Ref. DCE : // (corr. DCE : A. Thiebault)
Ref. NOVA : 04/PFU/599608 (corr. DS://)
Ref. KCML : GM/AH/BXL21471_656_Grasmarkt_34
Bijlage : 1 dossier

Betreft : BRUSSEL. Grasmarkt 34. Aanvraag tot unieke vergunning m.b.t. tot de vervanging van de winkelpui (regularisering).

Eensluidend advies van de KCML

De winkelpui in 2003 en in 2020 © Urban.brussels

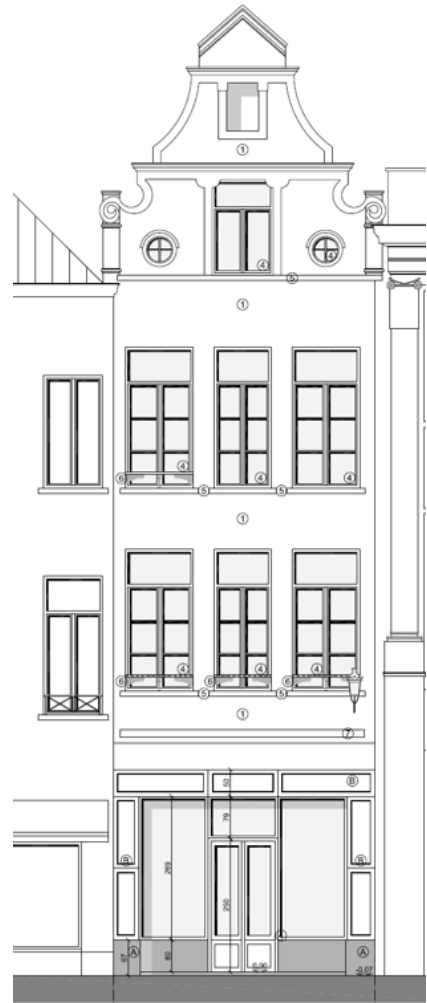
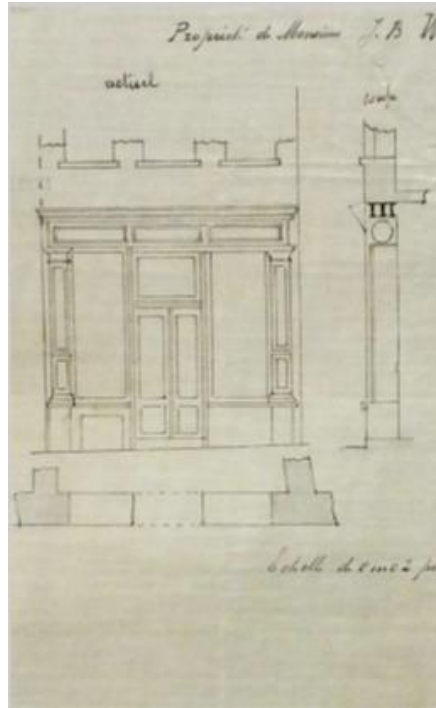
- De gevelopening van het uitstalraam verhogen overeenkomstig de archiefplannen om de oorspronkelijke verticale gevelcompositie te respecteren en op die manier de continuïteit tussen pui en gevel alsook de coherentie van de gevelrij te bevorderen. Dit is mogelijk door het vals plafond en de rolluikkasten aan de binnenzijde van de winkelruimte aan te passen;

- Opteren voor een traditionele uitvoering van het schrijnwerk waarbij breedteverschillen tussen de verschillende profielen kunnen opgevangen worden door ze aan de binnenzijde te verstevigen en/of een deel van de kozijnstijl te integreren in de muuropening;

- Geen standaard lijstwerk toepassen op de houten omkadering (omwille van de doorgaans slechte kwaliteit van deze prefab-lijsten en om elk pastiche effect te vermijden). De detailafwerking en de modenatuur van de omkadering moeten stoelen op de archiefplannen die trouwens een meer architecturale vormgeving van het houtwerk tonen (1898).

- De toegepaste materialen preciseren en daarbij kiezen voor nobele houtsoorten (eik, merbau, oregon, maar geen meranti); ook het hang- en sluitwerk moet vooraf bepaald worden en door de DCE goedgekeurd worden;
- Een frijns slag aanbrengen op de hardstenen borstwering (bijv. door ciseleren);
- De zonnetent en het uithangbord uit de vergunning weren en desgevallend na de uitvoering van de werken voor deze elementen een aparte vergunningsaanvraag indienen, aangezien men deze e pas kan beoordelen na de hoger vermelde aanpassing van de gevelopening;
- De DCE systematisch bij de werf betrekken. Elk document en/of element dat noodzakelijk is voor de goede uitvoering van de werken moet goedgekeurd worden vóór de uitvoering van de betreffende werken (monsters en testen, resultaten van peilingen en analyses, details en technische fiches, de opmetingen, enz.).
